**ABWÄGUNG ZU DEN BEHÖRDEN UND TÖB**  
zum Bebauungsplan Nr. 119  
„Freiflächenphotovoltaik/Windenergie  
östlich von Puffendorf“

Stadt Baesweiler

Februar 2025

Entwurf zur Veröffentlichung

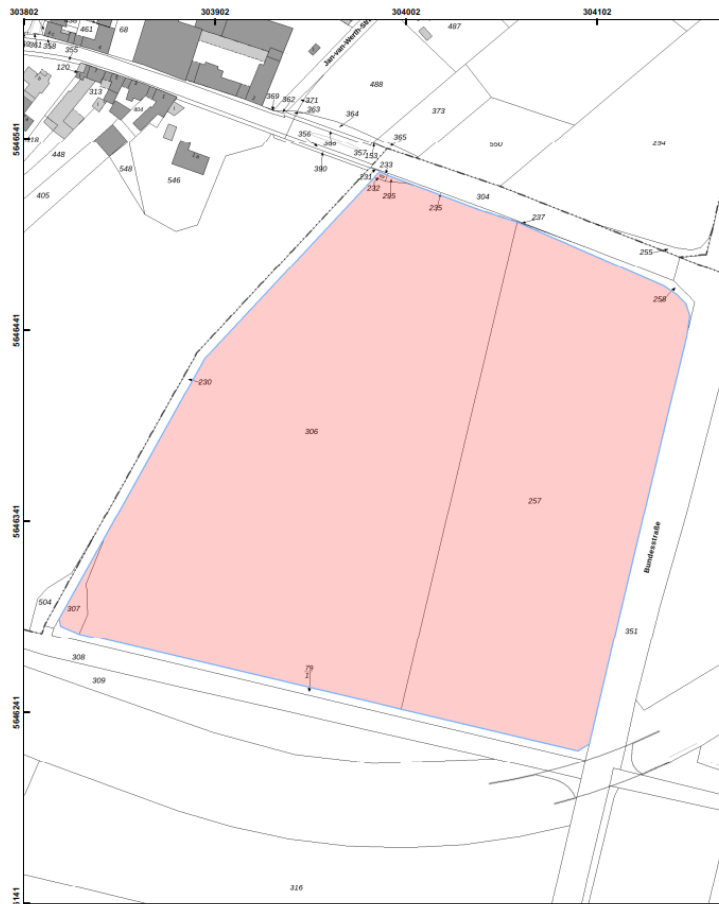
Stellungnahmen	Abwägungsvorschläge	Beschlussvorschläge
<p>Ich empfehle eine Überprüfung der zu überbauenden Fläche auf Kampfmittel im ausgewiesenen Bereich der beigefügten Karte.</p> <p>Die Beauftragung der Überprüfung erfolgt über das Formular Antrag auf Kampfmitteluntersuchung .</p> <p>Sofern es nach 1945 Aufschüttungen gegeben hat, sind diese bis auf das Geländeniveau von 1945 abzuschieben.</p> <p>Erfolgen Spezialtiefbauarbeiten mit erheblichen mechanischen Belastungen wie Rammarbeiten, Pfahlgründungen, Verbauarbeiten etc. empfehle ich eine Bohrlochdetektion. Beachten Sie in diesem Fall den Leitfaden auf unserer Internetseite.</p> <p>Weitere Informationen finden Sie auf meiner Homepage (Kampfmittelbeseitigungsdienst der Bezirksregierung Düsseldorf) .</p>	<p><b><i>Luftbilder aus den Jahren 1939 - 1945 und andere historische Unterlagen liefern Hinweise auf vermehrte Bodenkampfhandlungen und Bombenabwürfe. Für die beiden östlichen Flächen existiert ein konkreter Verdacht auf Kampfmittel bzw. Militäreinrichtungen des 2. Weltkrieges (Schützenloch, Laufgraben und Panzergraben).</i></b></p> <p><b><i>Es wird eine Überprüfung der zu überbauenden Fläche auf Kampfmittel empfohlen. Die Beauftragung der Überprüfung erfolgt über das Formular Antrag auf Kampfmitteluntersuchung .</i></b></p> <p><b><i>Sofern es nach 1945 Aufschüttungen gegeben hat, sind diese bis auf das Geländeniveau von 1945 abzuschieben.</i></b></p> <p><b><i>Erfolgen Spezialtiefbauarbeiten mit erheblichen mechanischen Belastungen wie Rammarbeiten, Pfahlgründungen, Verbauarbeiten etc., wird eine Bohrlochdetektion empfohlen. Beachten Sie in diesem Fall den Leitfaden auf der Internetseite der Bezirksregierung Köln.</i></b></p>
